WETTBEWERBE

NR. 2 BERLIN FEBRUAR 1928

KREISHAUS DES LANDKREISES MERSEBURG

SKIZZENWETTBEWERB WARENHAUS WERTHEIM IN BRESLAU

ABB. 4 „WRATISLAVIAE". GRUNDRISS DES OBERGESCHOSSES. M. 1 : 800
Verf.: Reg.-Baumstr. Prof. Dernburg, Berlin

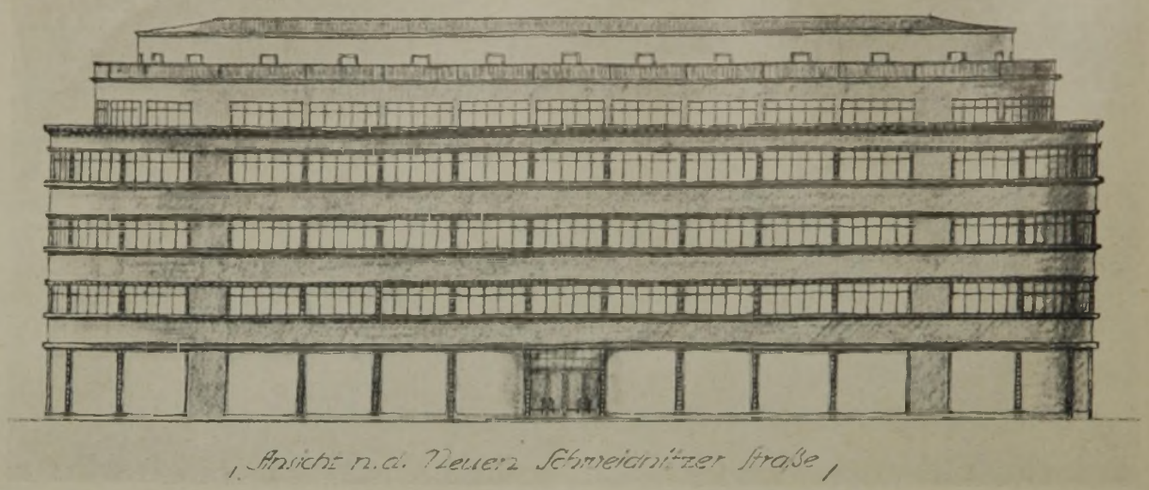
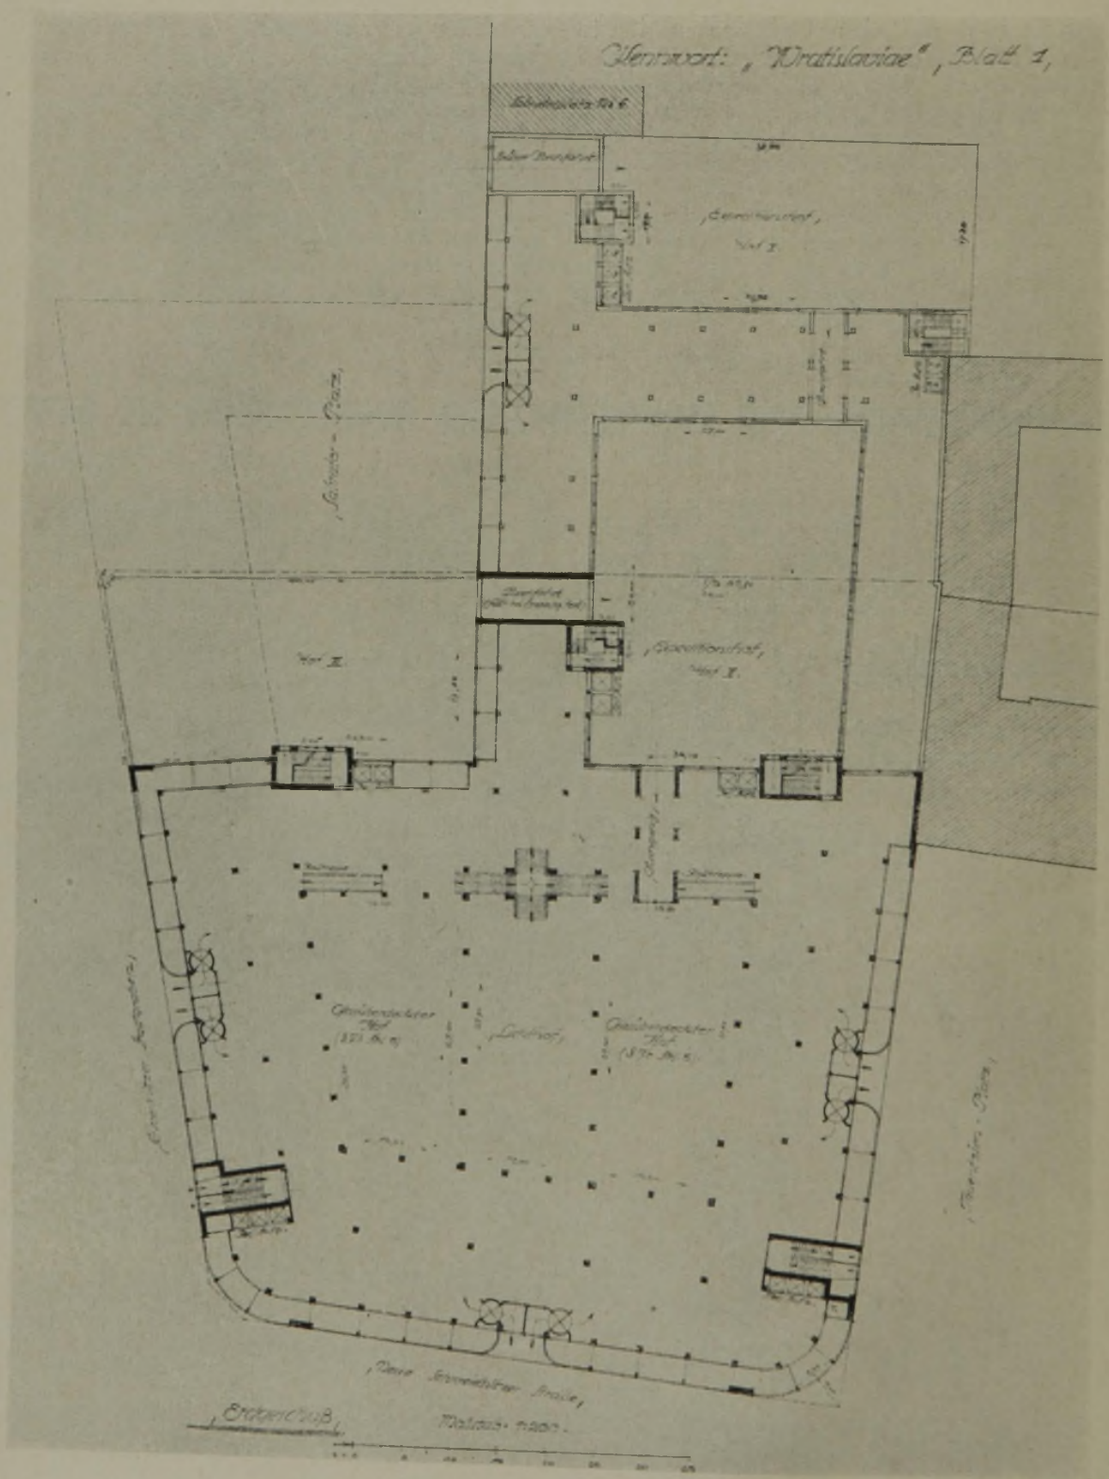
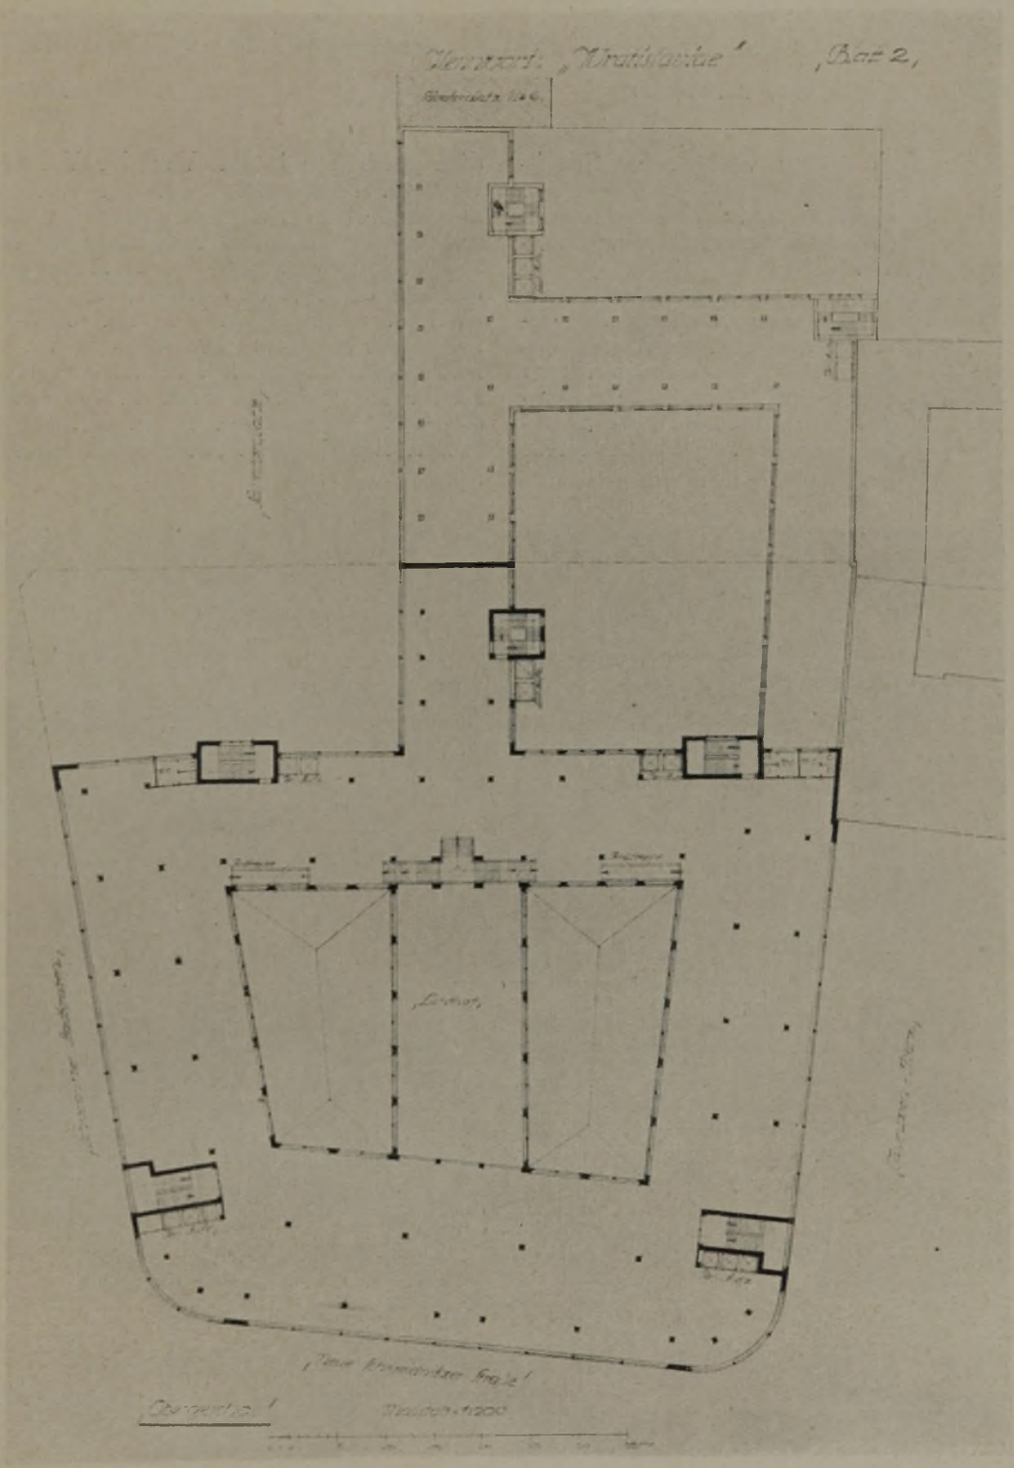
Die Grundrißlösung trägt in allen ihren Teilen den geschäftlichen und baupolizeilichen Bedingungen Rechnung. Besonders hervorzuheben sind die klare und großzügige Zusammenfassung der Verkaufsräume im Erdgeschoß und die geschickten Vorschläge für die Erweiterung, die sich den beiden in Frage kommenden Lösungen der Fluchtlinien am Salvatorplatz gut anpassen. Ein leicht übersichtlicher Geschäftsbetrieb ist an allen Stellen gesichert. Für den Lichthof empfiehlt sich die Höhenteilung der Variante A. Das Äußere zeigt ein ungezwungen und natürlich gestaltetes einheitliches Bild. Die Variante B steht an Zweckmäßigkeit der Lösung hinter dem Hauptentwurf zurück.

„FUGE". ABB. 5 u. 6

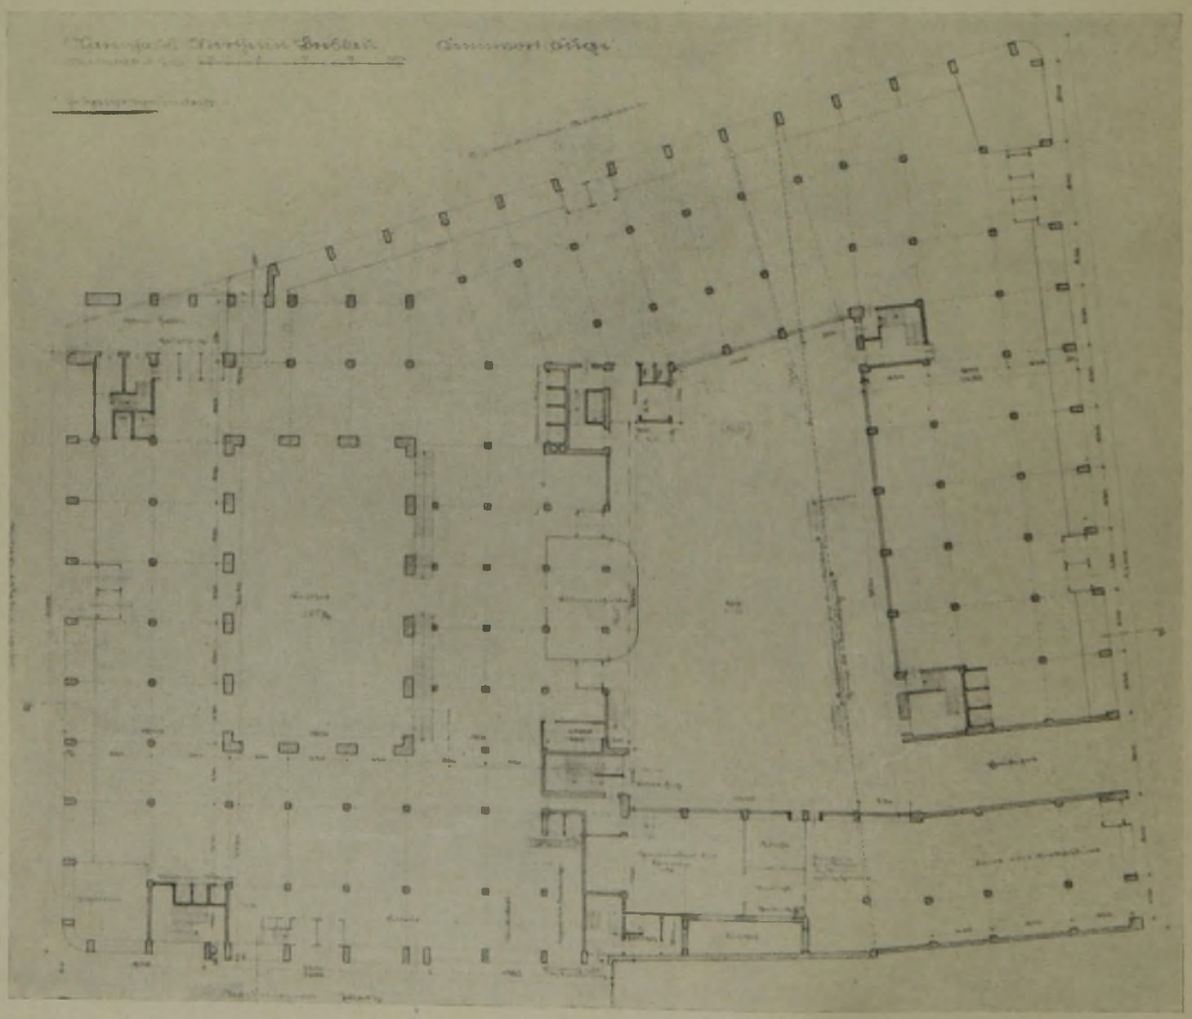
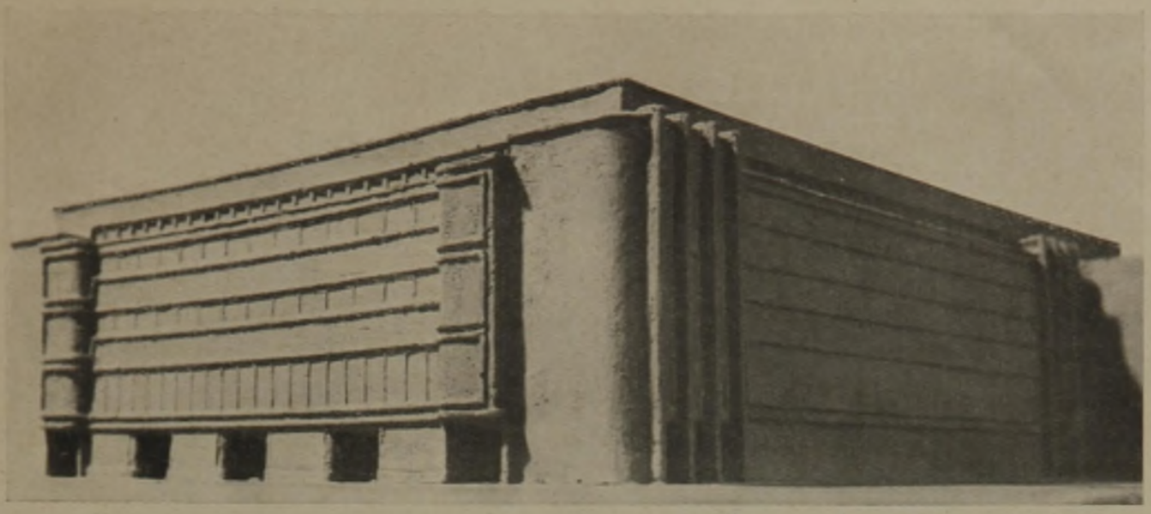
Die baupolizeilichen Forderungen sind, abgesehen von der unzulässigen Höhenentwicklung, erfüllt. Die spätere Erweiterung ist nur für die geplanten neuen Fluchtlinien der verlängerten Schuhbrücke gelöst, dagegen für den Fall der Beibehaltung der bestehenden Fluchtlinien nicht befriedigend. Der Hauptzugang an der Ecke Schweidnitzer Straße und Schweidnitzer Stadtgraben beschränkt die an dieser Stelle sehr wertvolle Schaufensterfläche. Die Zufahrt zum Expeditionshof und die Zugänge entsprechen den Anforderungen. Der Zusammenhang der Verkaufs-

räume wird durch die Personalspeiseräume usw. unterbrochen, die überdies im Erdgeschoß zu wertvolle Flächen beanspruchen. Der Lichthof erscheint in seinen Abmessungen sehr aufwendig. Die Zusammenfassung der bis auf die Risalitbildung am Tauentzienplatz ruhig und sachgemäß gestalteten Baugruppe durch den betonten Eckbau erscheint in städtebaulicher Beziehung nicht überzeugend.

Die veränderte Anlage des Zuganges am Schweidnitzer Stadtgraben ist eine Verbesserung, wenn sie auch nicht voll befriedigt. Die veränderte Gestaltung des Lichthofs bietet gegenüber der Lösung des Hauptentwurfs keine Vorteile.

ABB. 7 u. 8. „PASSAGE" Verf.: Arch. B. D. A. Ludwig H. Moshamer, Breslau

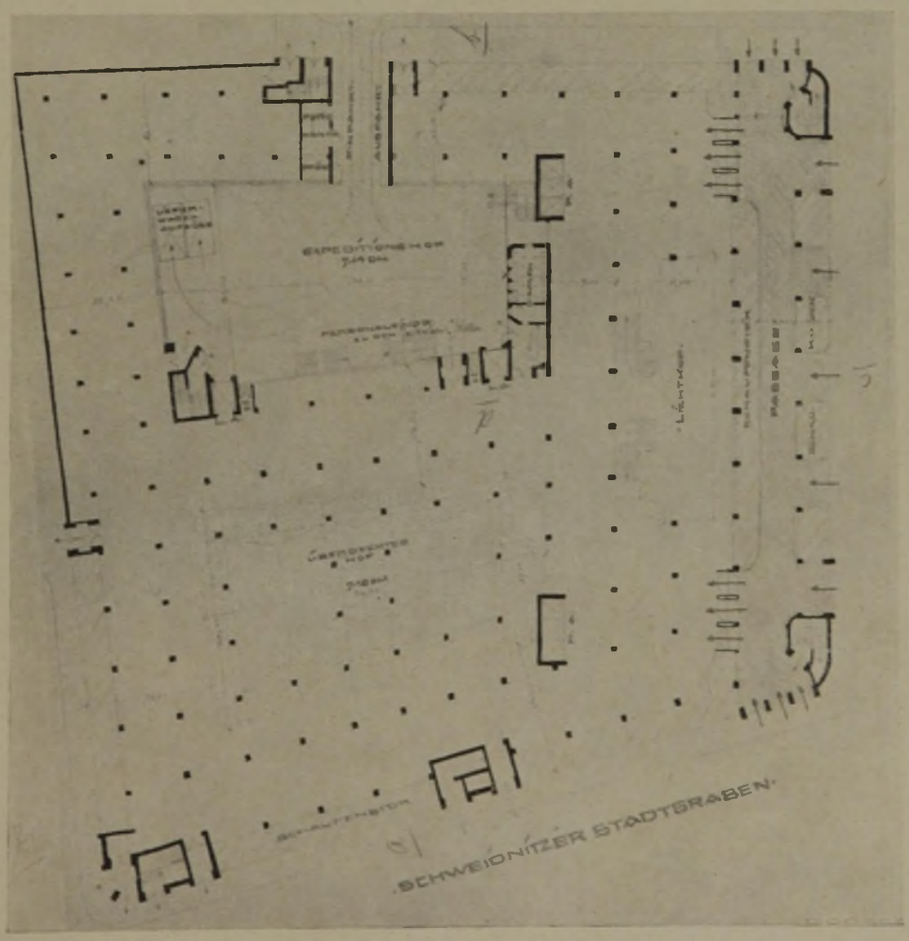
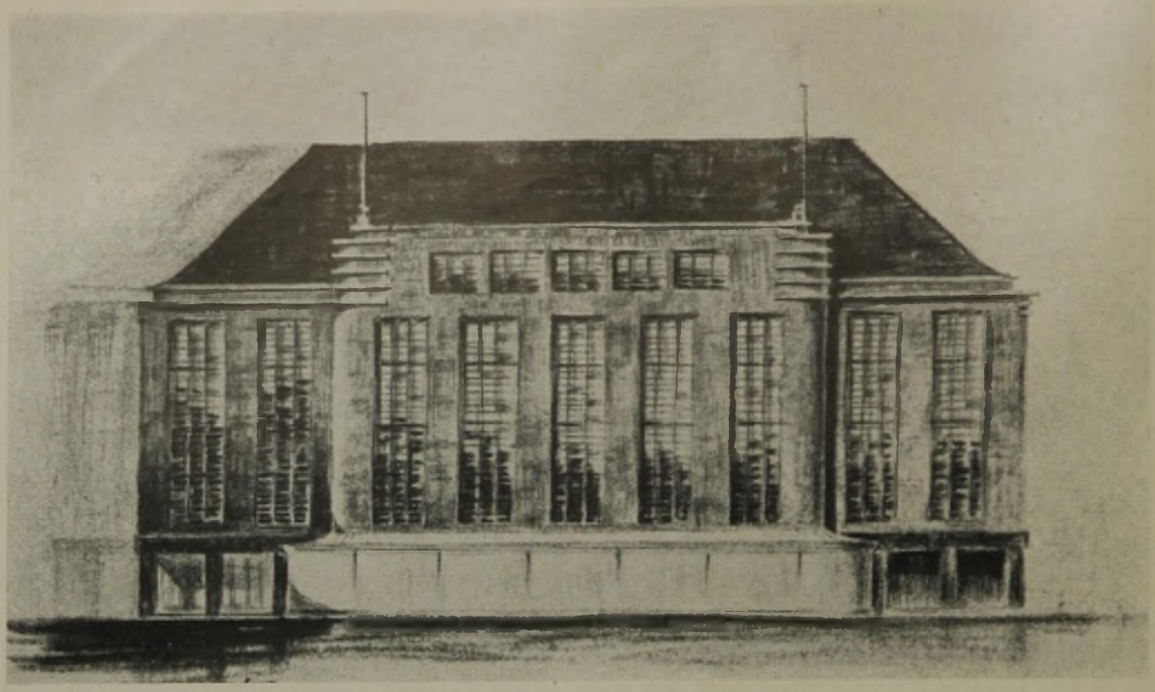
Die baupolizeilichen Forderungen sind nicht

restlos erfüllt. Bei der vorgeschlagenen Passage an der Schweidnitzer Straße kann der Verlust an nutzbarer Fläche durch die Vermehrung der Schaufenster nicht als ausgeglichen angesehen werden. Die Treppenhäuser an den Ecken bedingen einen Verzicht auf besonders wertvolle Ausstellungsflächen. Der Lichthof ist in der Breitenabmessung zu beschränkt. Die Baumassen sind durch die Höfe zu weit auseinandergezogen, die Bautrakte, weil zu schmal, wirtschaftlich nicht genügend ausnutzbar. Bei der äußeren Erscheinung ist der im Umriß ruhige Baukörper zu loben, er leidet jedoch etwas unter dem Wechsel vertikaler und horizontaler Gliederungen. Nicht glücklich ist die architektonische Lösung der Gebäudeecken.

„SIMPLEX". ABB. 9 u. 10

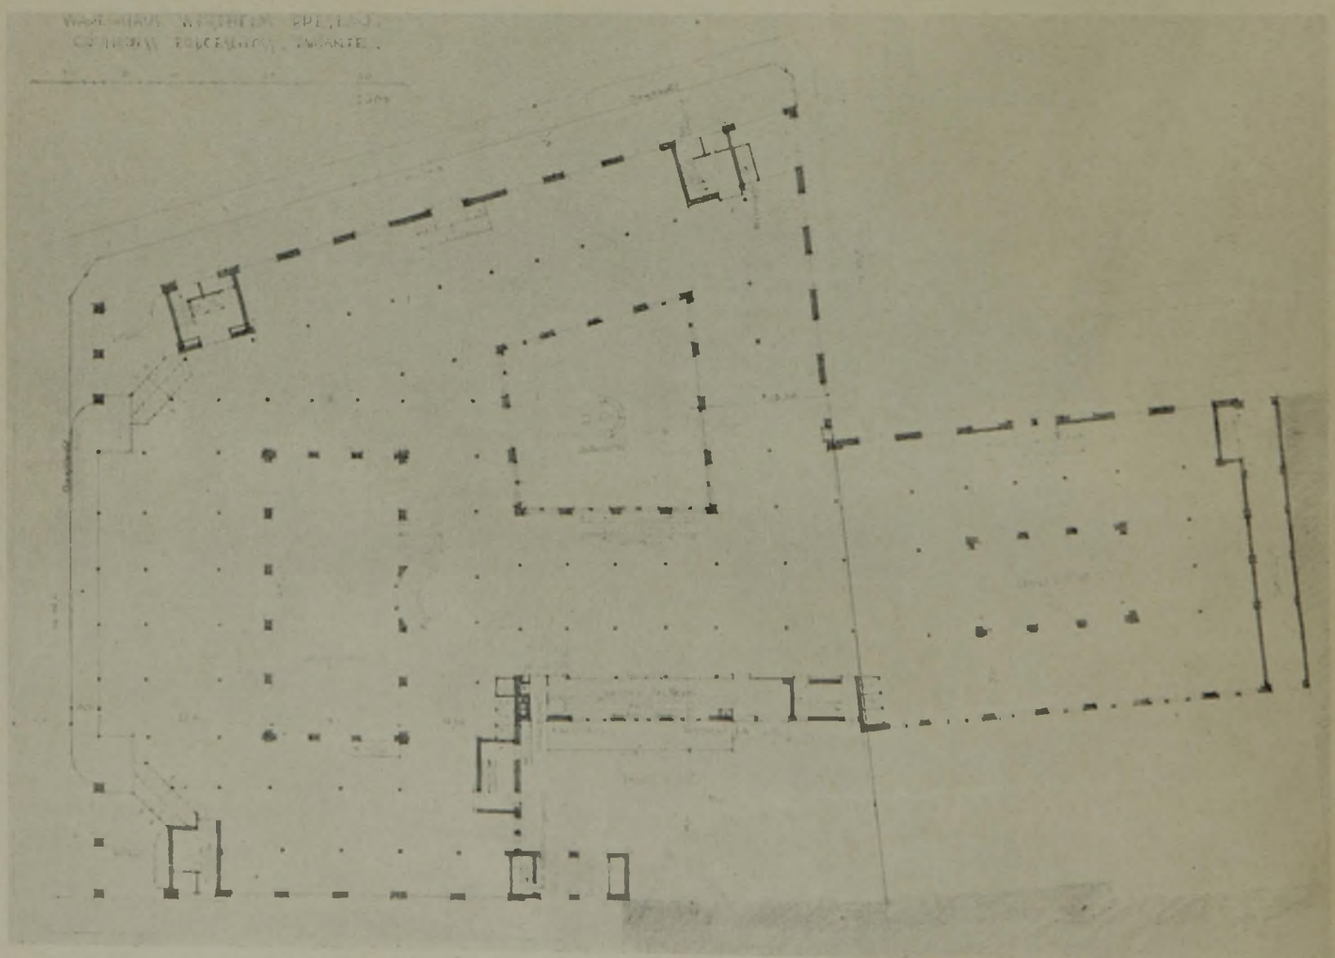
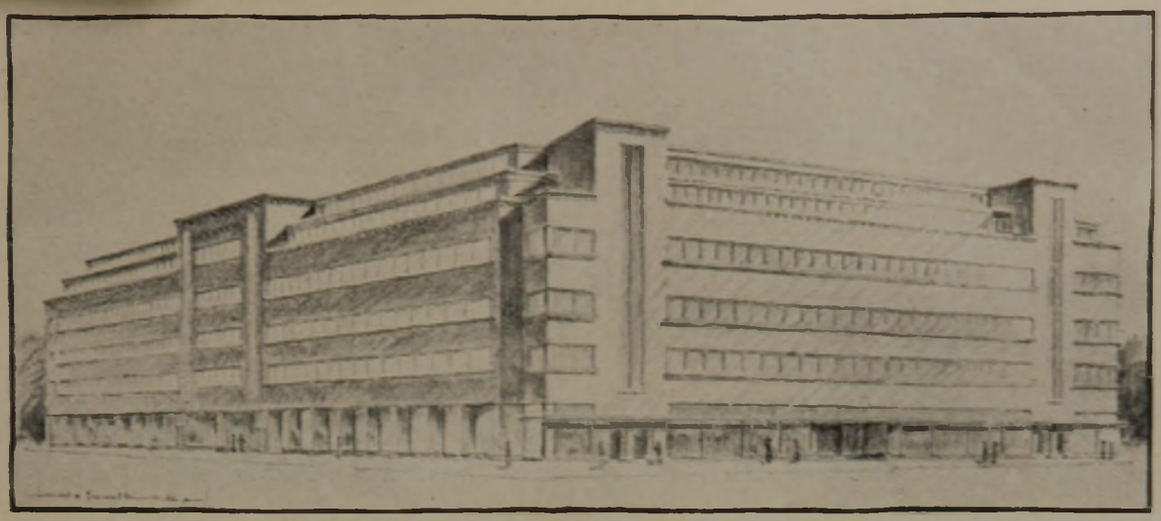
Die baupolizeilichen Forderungen sind nicht ganz erfüllt. Die Grundrißlösung mit den verschiedenen Varianten der Erweiterung kann im allgemeinen befriedigen, wenn auch das Zurückbleiben hinter den Fluchtlinien der Schweidnitzer Straße und am Schweidnitzer Stadtgraben nicht gutzuheißen ist. Von den verschiedenen Vorschlägen für die Gestaltung des Äußeren, die im allgemeinen nicht befriedigen können, ist die Variante am Tauentzienplatz beachtenswert.

ABB. 11 u. 12
„GESTAFFELTE LADENFRONT"
Verfasser:
Arch. B. D. A. Hermann Wahlich, Dresden
ERDGESCHOSSGRUNDRISS.
Maßstab 1 : 800

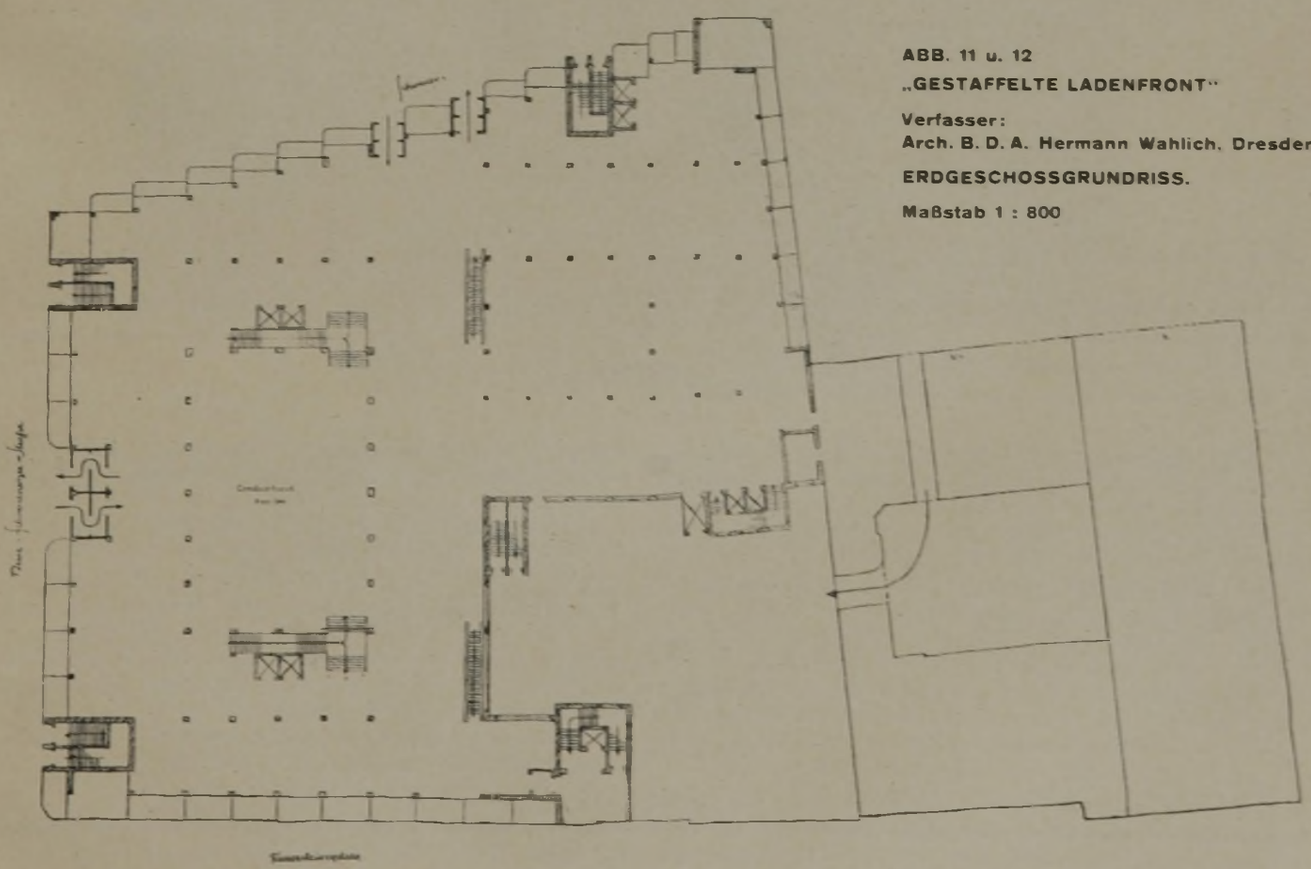
Den baupolizeilichen Vorschriften ist im allgemeinen genügt. Abgesehen davon, daß die an der Schweidnitzer Straße geplanten Treppenhäuser die wertvolle Schaufensterfront verkürzen, und abgesehen von den etwas reichlichen Abmessungen des Lichthofes, ist auch der Grundriß als befriedigend anzusehen. Jedoch ist die Anpassung der Erweiterung an die verschiedenen in Betracht kommenden Fluchtlinienlösungen am Salvatorplatz sowohl bei Vorschlag I wie bei Vorschlag II nicht geglückt. Die gestaffelte Schaufensteranlage am Schweidnitzer Stadtgraben bietet beachtliche geschäftliche Vorteile. Die Wirkung der äußeren Erscheinung wird durch den Wechsel von Vertikalen und Horizontalen beeinträchtigt. Besonders störend sind (man vergleiche die Abbildung) die Eckausbildungen. —
